Oggetto Domanda di Autorizzazione Unica alla
realizzazione e all'esercizio di un impianto
idroelettrico sul T. Enza denominato
"Cedogno" in Comune di Neviano degli
Arduini, località Cedogno (PR): RELAZIONE
TECNICA INTEGRATIVA

Data 12 dicembre 2023

La presente relazione ha lo scopo di integrare la documentazione presentata secondo quanto richiesto nella nota di ARAPE – SAC di Parma ricevuta mezzo PEC in data 15/06/2023 prot. n. 105192/2023 sulla base di quanto emerso nella seduta di Conferenza di Servizi (CdS) istruttoria tenutasi in data 15/05/2023, del sopralluogo tenutosi il 31/05/2023 e delle richieste successivamente avanzate dagli Enti/Organismi coinvolti, ciascuno per propria competenza.

Figura 1– Estratto Tavola P1.6 "Ambiti e trasformazione territoriali" POC RUE 2009.

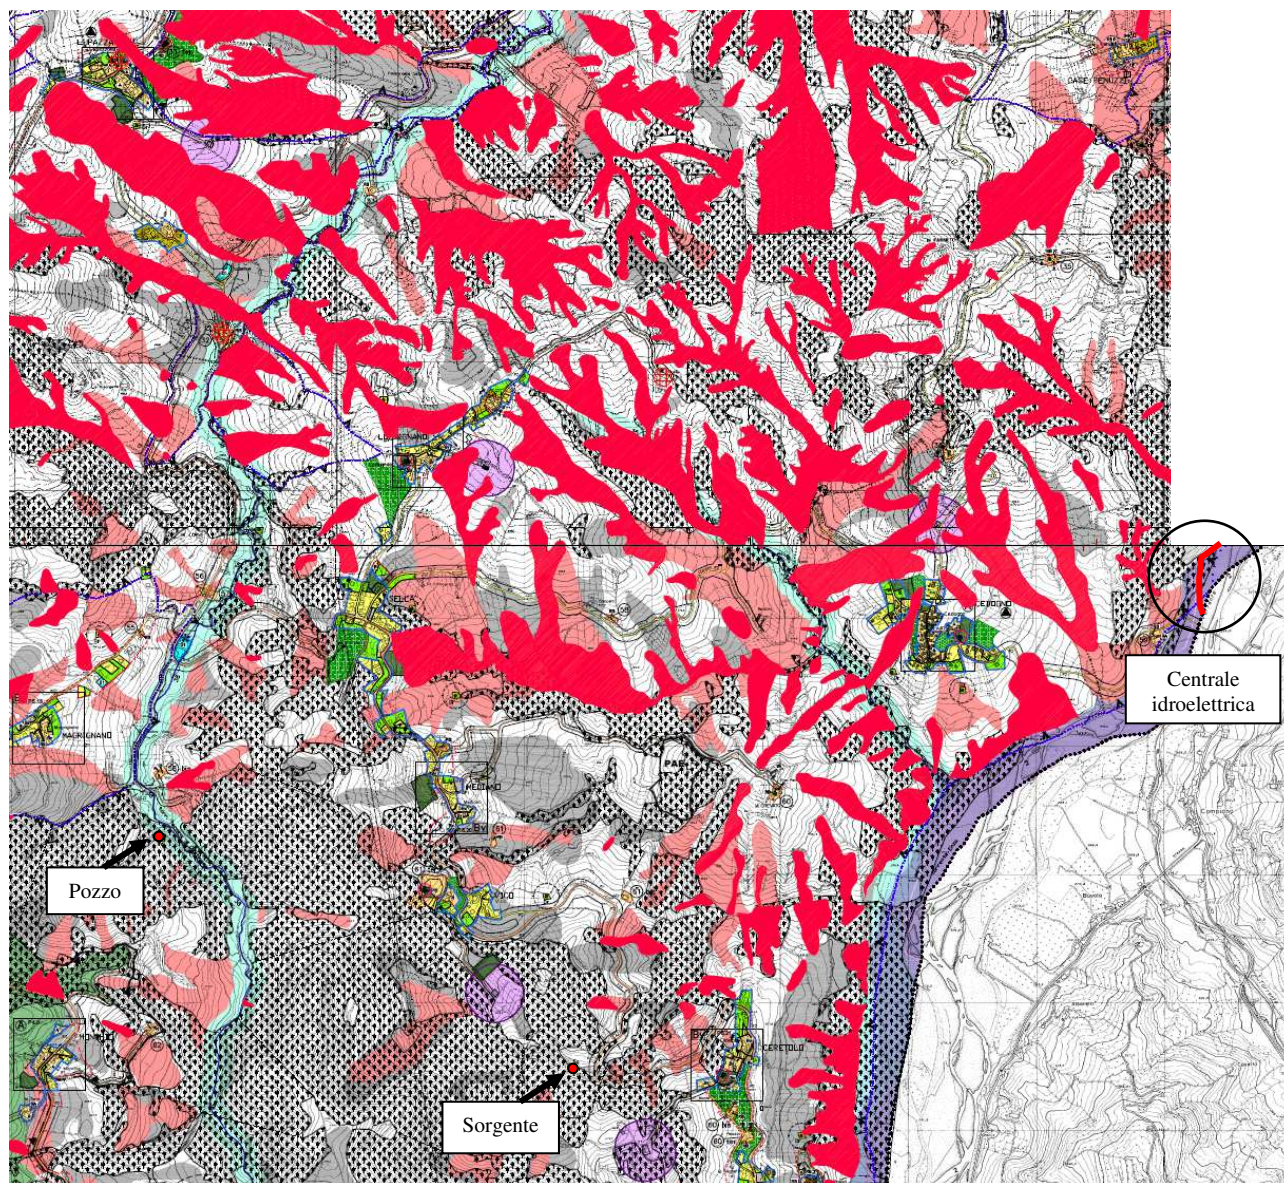
- 1) Come si evince dall'estratto dello strumento di pianificazione comunale riportato di seguito (POC – RUE 2009), nei pressi dell'impianto non sono presenti fonti acquedottistiche. Il pozzo e la sorgente più vicini distano rispettivamente 4,2 e 3,2 km.

Figura 2– Area oggetto di trasformazione bosco su ortofoto

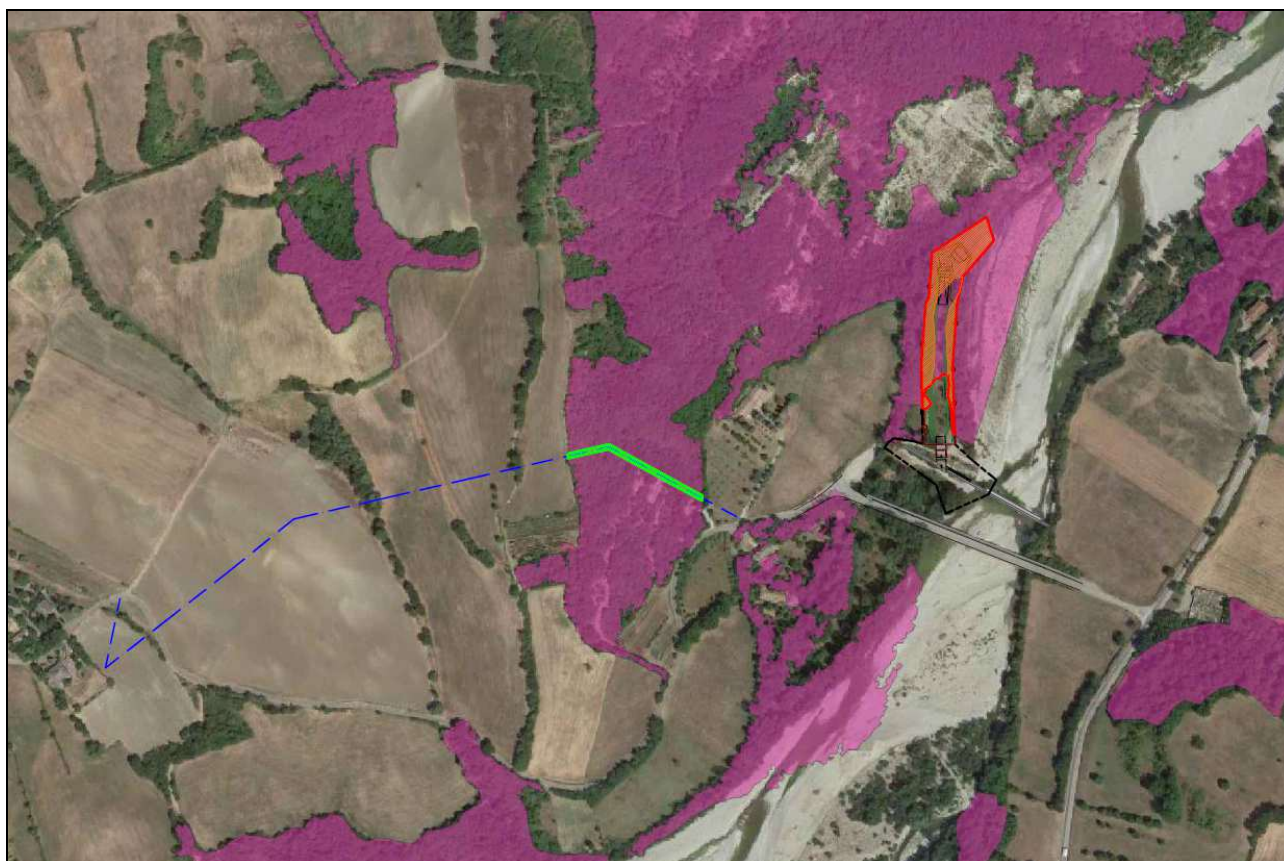
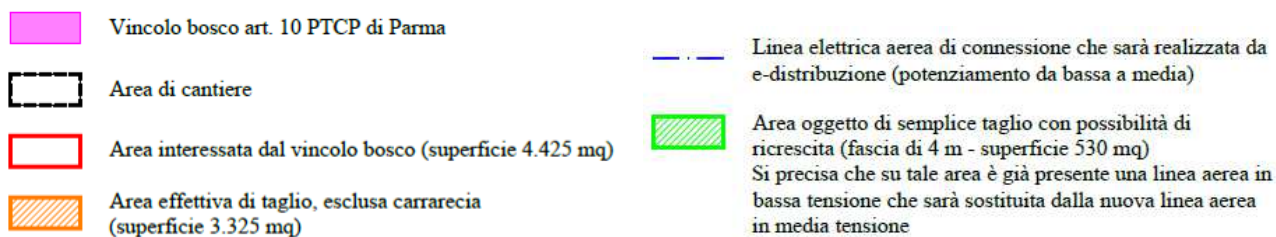
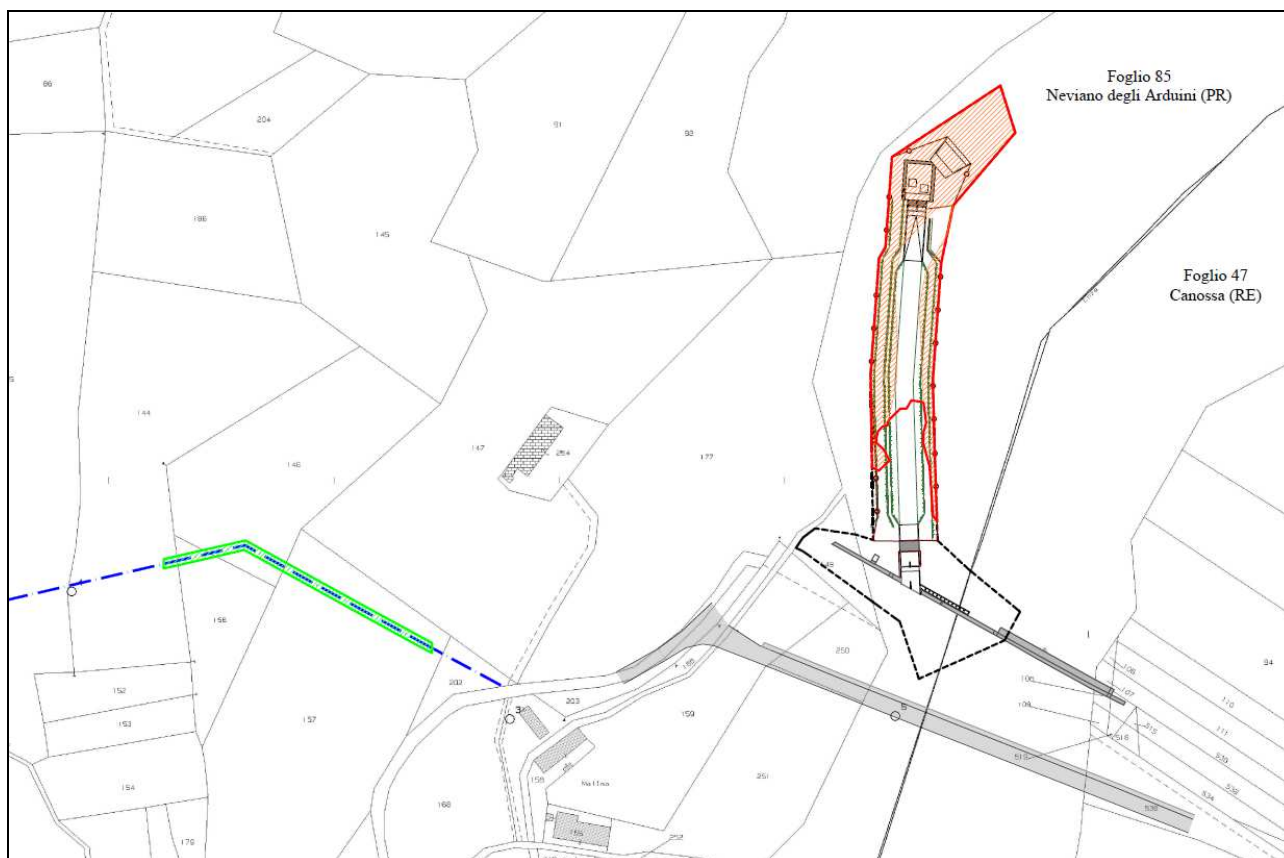
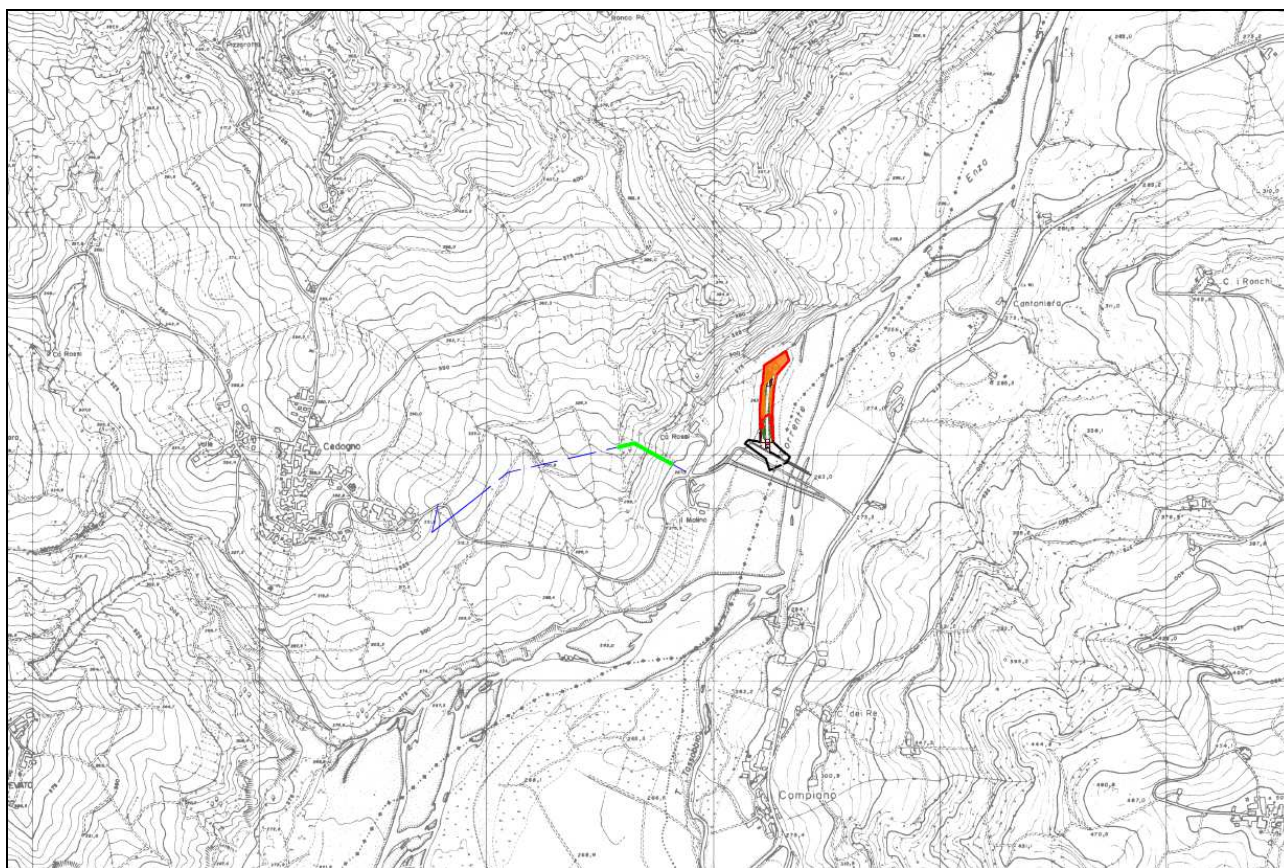
- 7) Parte delle alberature da rimuovere ricadono nel sistema boschivo individuato dal PTCP; in particolare il tratto finale del canale di adduzione, il locale tecnico e il canale di restituzione. Dalla sovrapposizione delle opere in progetto con lo strumento di pianificazione (Figura 2) si evince che la superficie a vincolo interessata risulta pari a 4.425 mq, di cui 1.100 mq interessati da una carrareccia che corrisponde in gran parte al tracciato del canale di presa dell'impianto. In corrispondenza delle opere relative alla centrale idroelettrica è prevista una vera e propria eradicazione senza possibilità di ricrescita vista la futura presenza di manufatti in c.a. e la realizzazione di un canale di derivazione. La superficie di tale area, per la quale si richiede la

trasformazione del bosco come da D.G.R. 549/2012 della Regione Emilia-Romagna è quindi pari a 3.325 mq.

Di seguito si riporta tavola esplicativa delle aree interessate (Allegato 04):

Figura 5– Estratto Tavola "Corpi idrici fluviali – Stato ecologico o Potenziale ecologico"

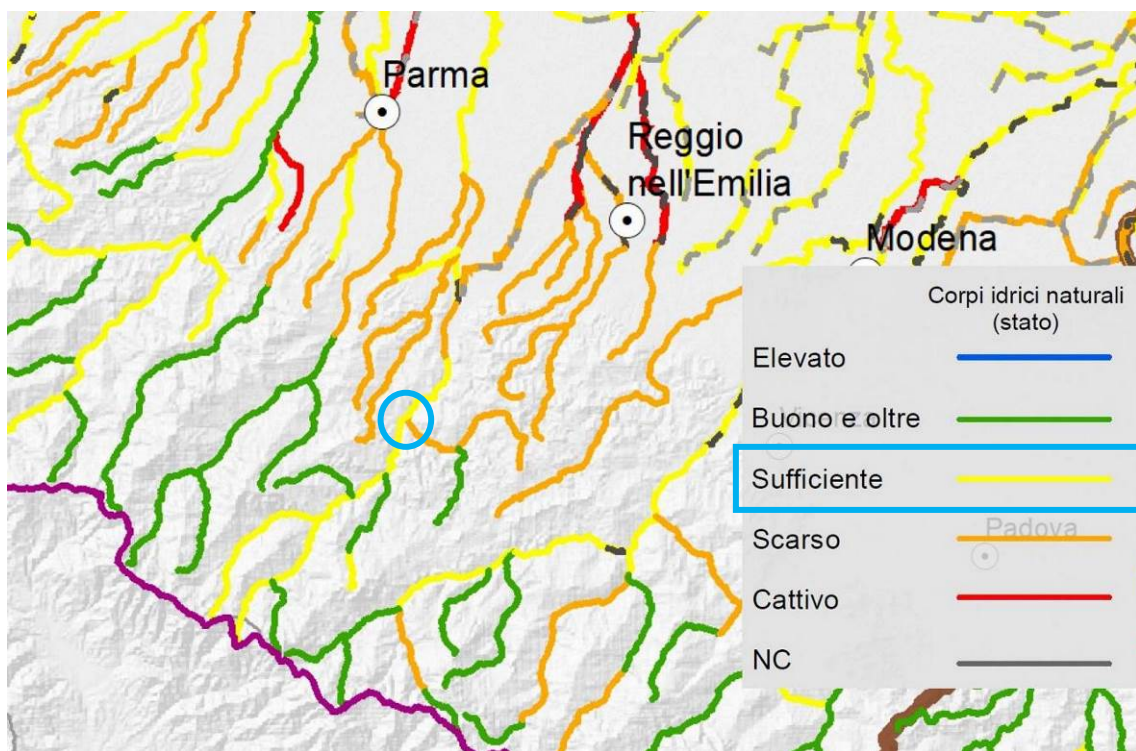
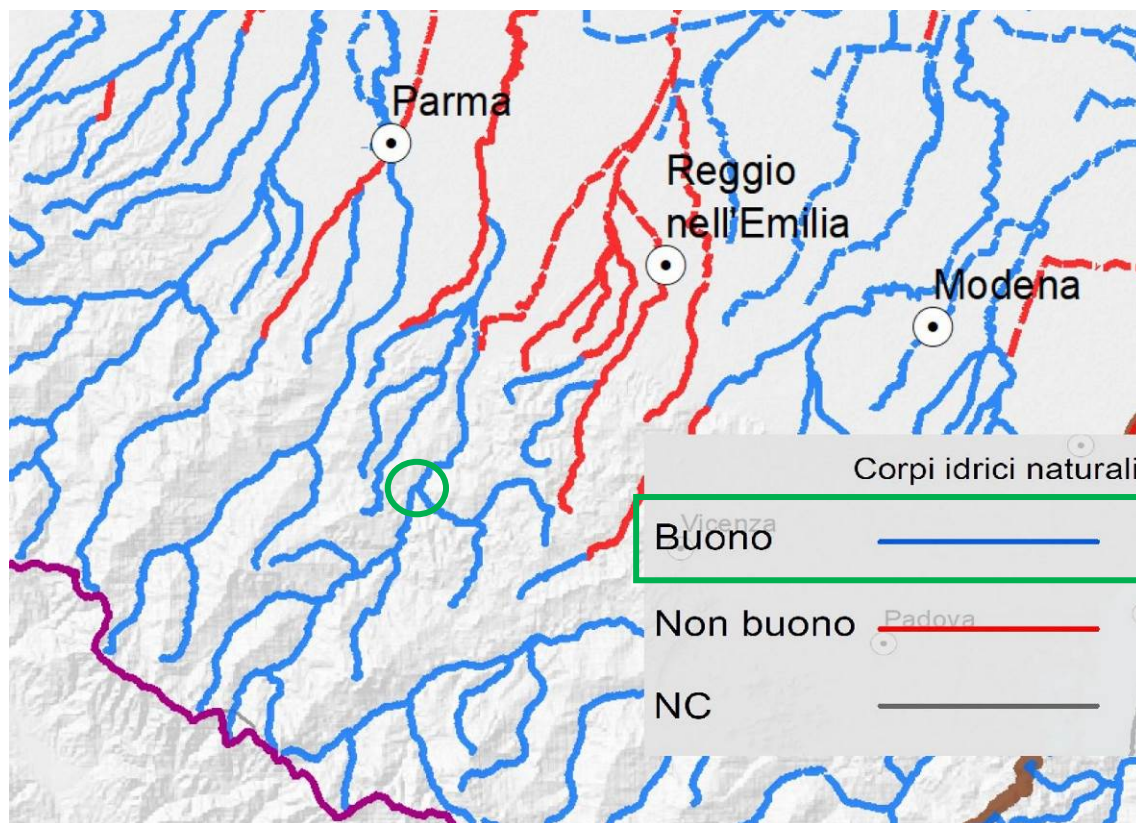
Come si evince dalla "Mappa delle reti di monitoraggio e rappresentazione cartografica dello stato delle acque superficiali e sotterranee" allegata al Piano di Gestione del Distretto idrografico del fiume PO (versione 22 dicembre 2021), il Torrente Enza nel tratto interessato dall'intervento presenta uno:

- stato ecologico "sufficiente";
- stato chimico "buono".

Si riportano ora in Figura 5 e Figura 6 gli estratti delle mappe.

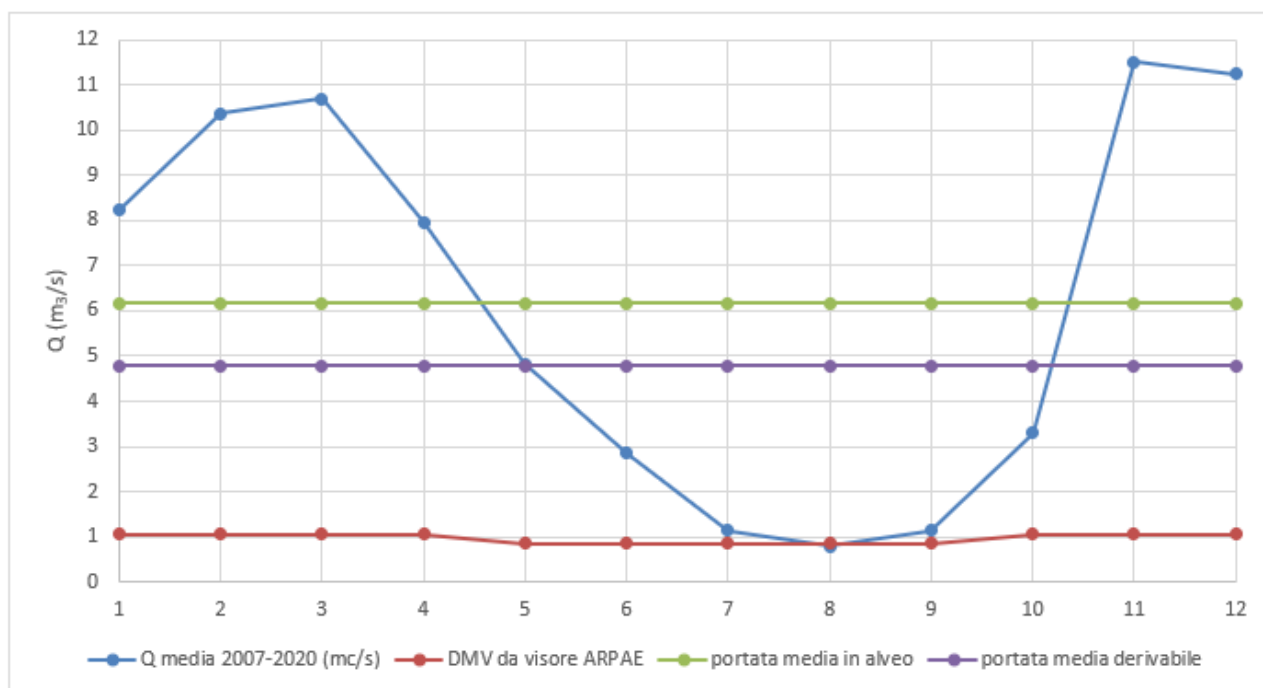
21) Si prende atto che i valori corretti del DMV sono quelli indicati nella nota di ARPAE: DMV estivo da visore = 0,86 mc/s, DMV invernale da visore = 1,06 mc/s.

Inoltre, si precisa che a seguito della proposta di realizzare il canale di adduzione in terra nel tratto centrale che comporta una riduzione della velocità del deflusso delle acque derivate, per una miglior gestione delle opere anche in fase di esercizio è stata ridotta la portata massima derivabile da 10,00 a 8,80 mc/s, con conseguente riduzione della portata media derivabile da 5,27 mc/s a 4,79 mc/s e della potenza nominale di concessione da 217 kW a 197 kW.

Di seguito si riporta la tabella aggiornata del calcolo delle portate utilizzabili in centrale.

Figura 10– Area oggetto di trasformazione bosco su ortofoto.

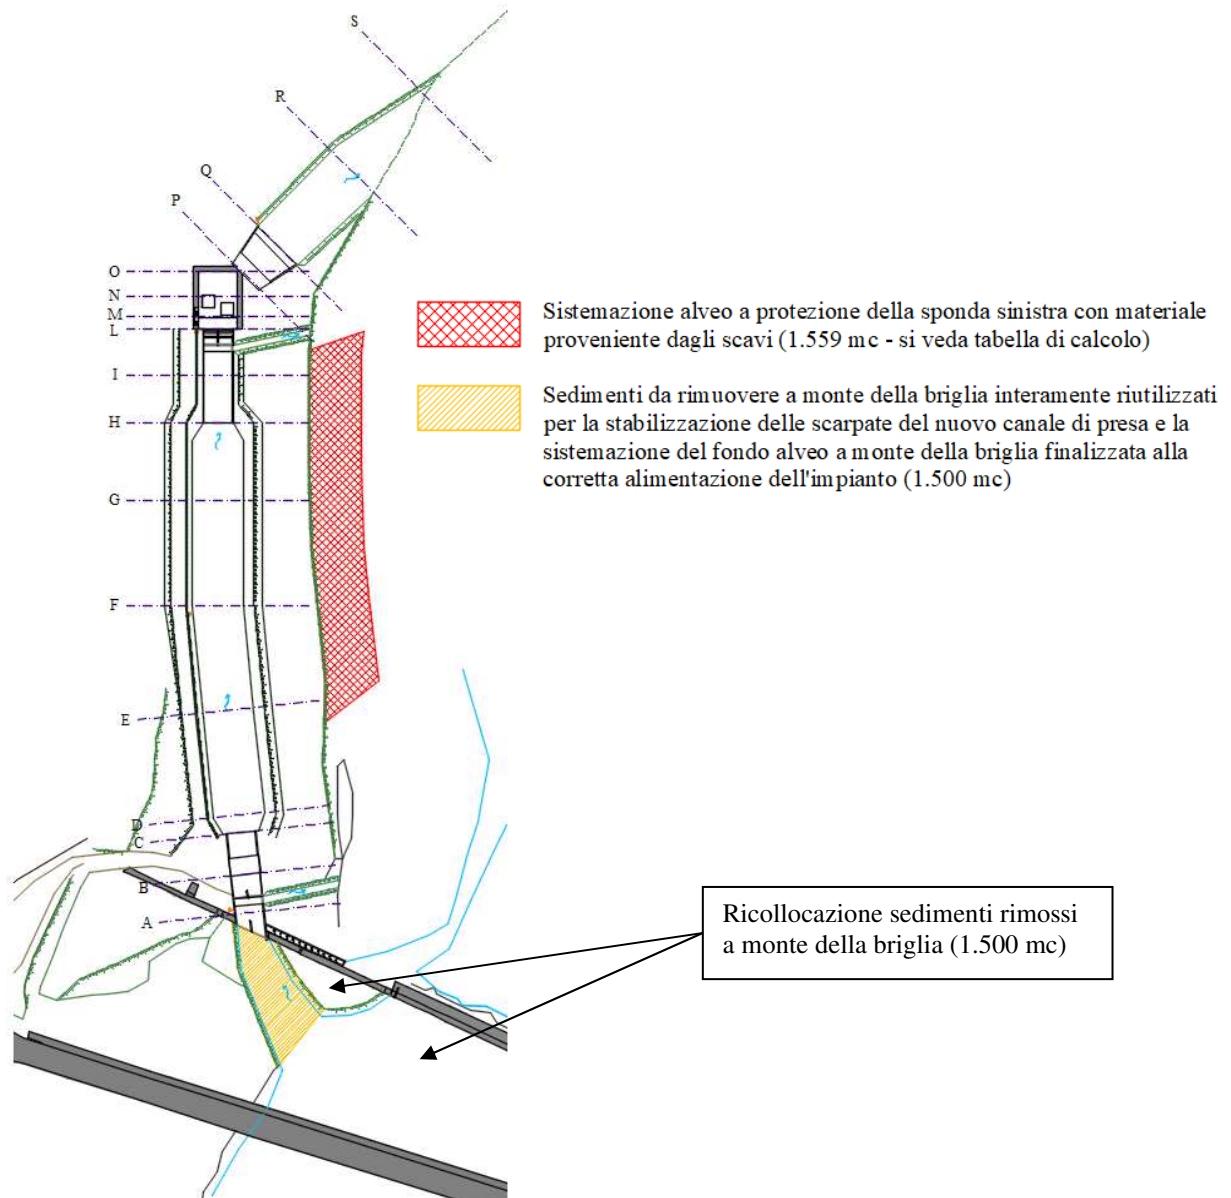
- h) In Tavola 07 sono riportate le sezioni utilizzate per il calcolo dei volumi di scavo e di riporto. A seguito della realizzazione del canale in terra a sezione trapezia in sostituzione di parte del canale adduttore in c.a., come si evince dalla tabella riportata di seguito il volume scavato è pari a 7.779 mc, di cui 6.313 mc riutilizzati per la realizzazione delle arginature del canale e il

parziale ricoprimento dei manufatti fuori terra in c.a.. I restanti 1.466 mc saranno riutilizzati per la sistemazione della sponda sinistra e i ripristini di cantiere (retino rosso in *Figura 10*).

I sedimenti rimossi a monte della briglia per la realizzazione del canale di derivazione (pari a 1.500 mc) saranno interamente riutilizzati per la stabilizzazione delle scarpate del nuovo canale di presa e la sistemazione del fondo alveo a monte della briglia finalizzata alla corretta alimentazione dell'impianto (Figura 10).
